Plan Local d'Urbanisme

PV de Synthèse examen conjoint des PPA et avis reçus par courrier

Déclaration de projet valant Mise en compatibilité du Plan Local d'Urbanisme de Jouy le Potier

Examen conjoint de la procédure de déclaration de projet valant mise en compatibilité des PLU de Jouy le Potier

Plans du RDC sur Plans Masse: 1/500^e (A3) ESQ 2

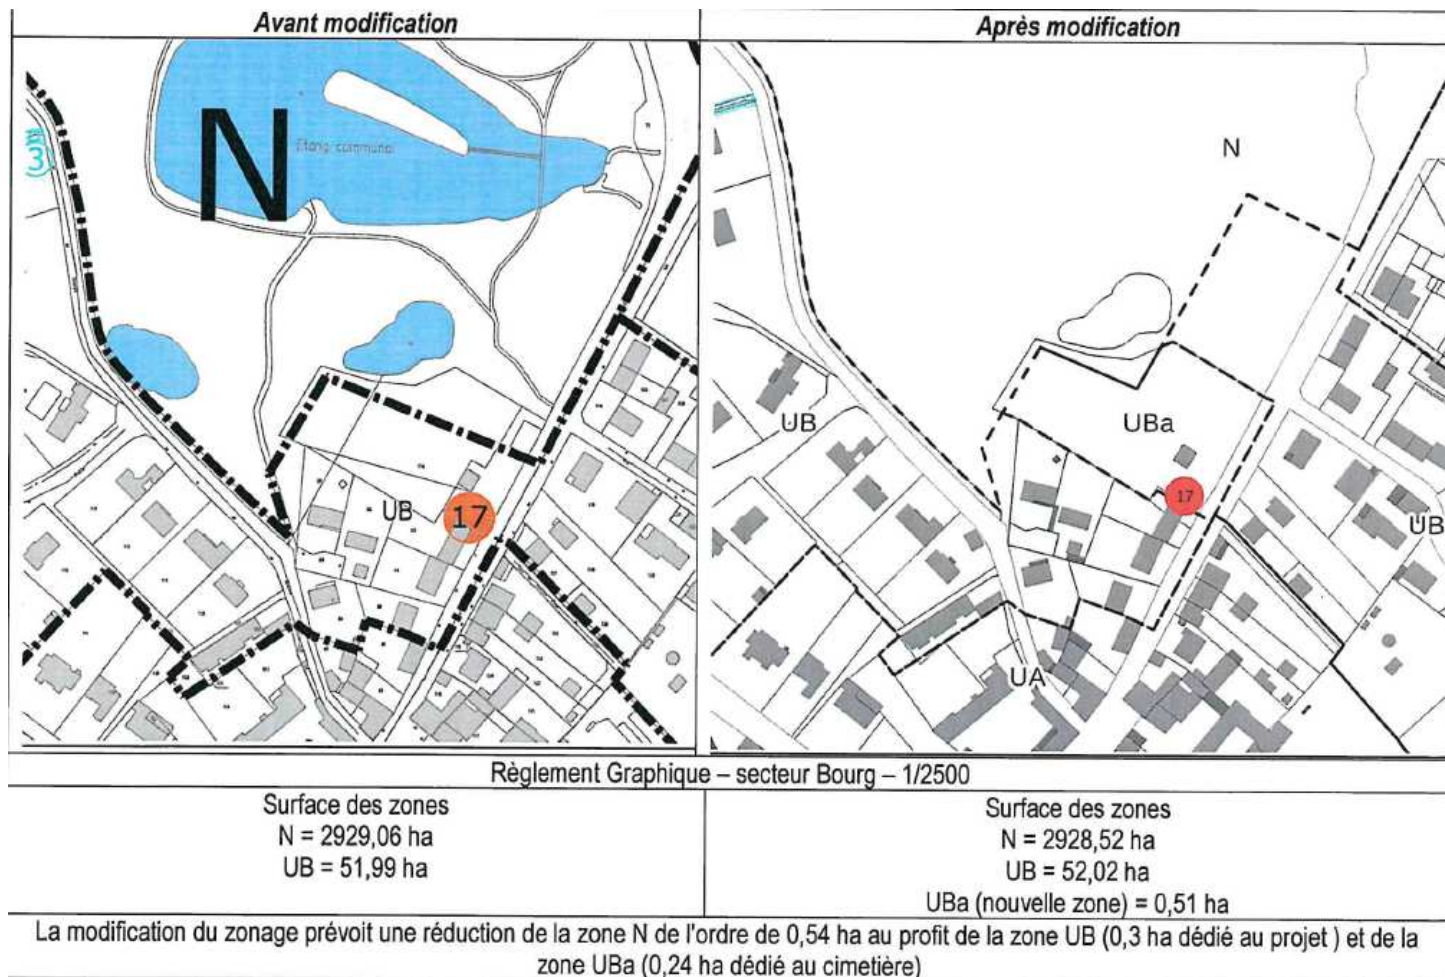
- Veiller à ce que le cône de visibilité soit dégagé de tout obstacle (arbres, haies,...) dans le but de garantir une visibilité optimale aux entrées/sorties (absence de masque à la visibilité, sommet de côte) : actuellement les haies et arbres proches du giratoire masquent la visibilité
- Veiller au stockage nécessaire d'une longueur d'au moins 2 poids-lourds entre le giratoire et l'accès pour ne pas créer de remontée de file (en fonction du nombre de mouvement de tourne-à-droite depuis le giratoire vers l'accès) et de permettre la giration.
- En fonction du nombre de mouvement de tourne-à-gauche (TAG) vers la future résidence, le CD45 pourra préconiser l'interdiction du mouvement de TAG et faire prendre obligatoirement le giratoire
- D'après le plan, l'accès proposé se situe au niveau du passage piéton existant ce qui n'est pas recommandé.

Le projet est actuellement incompatible avec le PLU de Jouy-le-Potier car la parcelle AB72 est située en zone naturelle N dans laquelle les constructions, ouvrages et installations ne sont pas admis sauf exception.
